## リコール届出一覧表

リコール届出日：令和3年 6月22日

リコール届出番号	外-3240	リコール開始日	令和3年6月23日
届出者の氏名又は名称	ジャガー・ランドローバー・ジャパン 株式会社 代表取締役 ハンソン・マグナス・ユタカ		
	製作国：英国 製作者名： ジャガー・ランドローバー・リミテッド 問い合わせ先： ランドローバーお客様相談室 0120-922-992		
不具合の部位（部品名）	座席ベルト等（シートベルトリトラクタ）		
基準不適合状態にあると認める構造、装置又は性能の状況及びその原因	運転席シートベルトにおいて、シートベルトリトラクタ（ベルト巻取り装置）の製造が不適切なため、急ブレーキ時等にシートベルトが固定されないことがある。そのため、衝突時に乗員を拘束できず、最悪の場合、乗員が過度の傷害を負うおそれがある		
改善措置の内容	全車両、運転席シートベルトを点検し、該当するものは運転席シートベルト一式を良品に交換する。		
不 具 合 件 数	0件	事 故 の 有 無	無し
発 見 の 動 機	本国メーカーからの情報による。		
自動車使用者及び自動車特定整備事業者に周知させるための措置	<ul style="list-style-type: none"> <li>・使用者： 電話又はダイレクトメールで通知する。</li> <li>・自動車特定整備事業者： 対象台数が少数であり、全ての使用者を把握しているため、機関誌等への掲載は行わない。</li> <li>・弊社ホームページに掲載する。</li> </ul>

## 改善箇所説明図

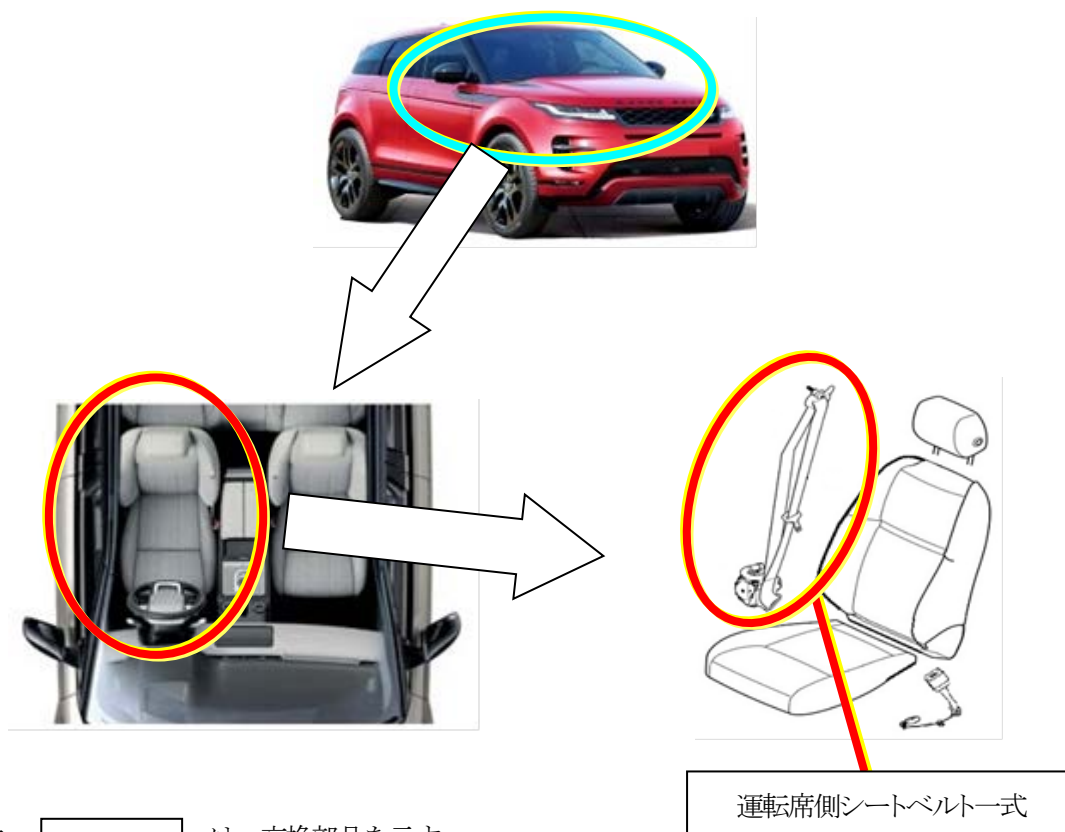
運転席シートベルトにおいて、シートベルトリトラクタ（ベルト巻取り装置）の製造が不適切なため、急ブレーキ時等にシートベルトが固定されないことがある。そのため、衝突時に乗員を拘束できず、最悪の場合、乗員が過度の傷害を負うおそれがある。

全車両、運転席シートベルトを点検し、該当するものは運転席シートベルト一式を良品に交換する。  
識別：助手席ドアヒンジボルトに白色ペイントを塗布する。
